ABWÄGUNGSTABELLE

innerörtlichen Radverkehrskonzept Walldorf

Stand 06.05.2022

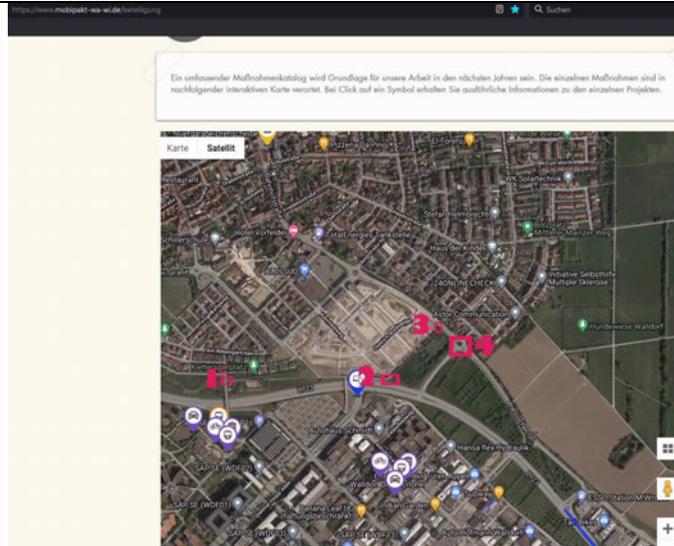
Die Punkte 1-3 beziehen sich jeweils auf mögliche Gefahrenpunkte, die sich aus eingeschränkter Sicht ergeben.

Abhilfe könnte vielleicht die Anbringung von Spiegeln sein, wie es auch im Autoverkehr an einigen Stellen praktiziert wird.

Zu Punkt 1 ist noch zu erwähnen, dass sich nach der 90-Grad-Kurve ein Kinderspielplatz befindet, wobei der insgesamt schöne Weg im Neubauviertel von/mit vielen Kindern (und Kinderwagen) benutzt wird.

Bei Punkt 4 handelt es sich um die Situation des Kreisverkehrs, den ich nur der Vollständigkeit halber markiert habe, allerdings bereits an anderen Stellen mehrfach erwähnt wurde.

Nicht Gegenstand des Radverkehrskonzeptes. Das Aufstellen von Spiegeln wird im Weiteren geprüft.

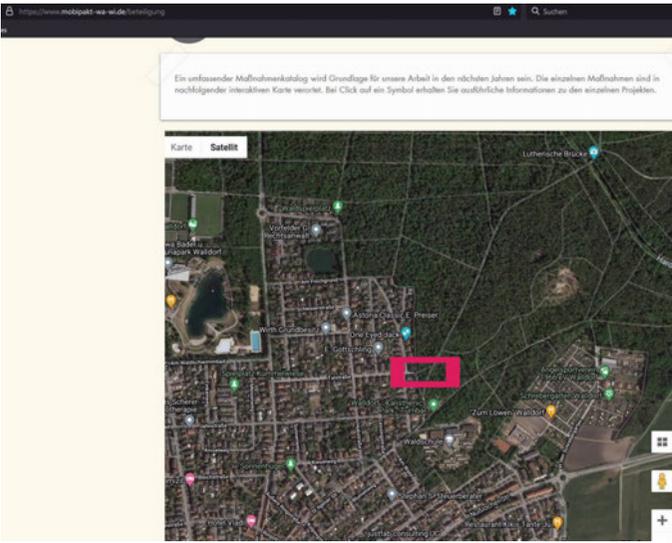
<p>Auf dem Bild "Ausschnitt 2 Kopie" ist die Schnittstelle zwischen Talstraße und dem Waldweg Richtung Lutherische Brücke markiert.</p>  <p>Leider ist dieser Weg sehr eng (durch die Brennnesseln kommt man selbst auf dem Fahrrad sitzend kaum problemfrei durch - geschweige denn das Rad schiebend oder gar mit Kinderwagen). Vielleicht ist möglich, den Weg breiter "anzulegen"? Dann würde selbst bei schnell wachsenden Pflanzen der Weg in den Wald noch einladender.</p>		
<p>14. [Redacted]</p>	<p>30.09.2021</p>	<p>Gefahrenstelle Mühlwegkreisel: Rückmeldung Veranstaltung 29.09.21 Radverkehrsnetz Walldorf Guten Tag Herr Petry, zunächst vielen Dank für die ausgezeichnete Konzeption</p>	<p>-</p>	<p>Kenntnisnahme</p>

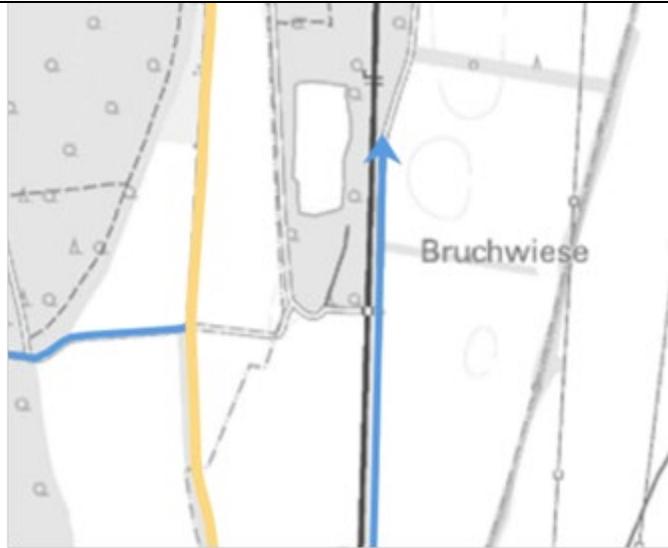
<p>An dieser Stelle wäre eine Verbindung der blauen Linien (Bahnunterführung) wünschenswert, da damit die Durchgängigkeit der Beziehung Sandhausen-Wiesloch, bzw. Zubringer zur und von der RSV gewährleistet ist.</p>	<p>Die Darstellung wurde entsprechend angepasst.</p>	<p>Übernahme</p>
<p>09. Stadt Wiesloch/ Zweckverband MetropolPark Wiesloch-Walldorf₁</p>	<p>Schreiben vom 20.10.2021 (hier eingegangen per Mail)</p>	<p>mit Nachricht vom 23.07.2021 haben Sie sowohl mich in meiner Funktion als Mobilitätsmanagerin im Zweckverband MetropolPark Wiesloch-Walldorf als auch die Stadt Wiesloch über das Stadtplanungsamt am Planungsprozess des "innerstädtischen Radverkehrskonzepts der Stadt Walldorf" beteiligt. Ich habe mich daraufhin mit dem Stadtplanungsamt der Stadt Wiesloch zur Planung abgestimmt. Nach Beratung im Ausschuss für Technik und Umwelt am 13.10.2021 gibt die Stadt Wiesloch die folgende Stellungnahme ab. Dabei werden die gemar-</p>		<p>Kenntnisnahme</p>
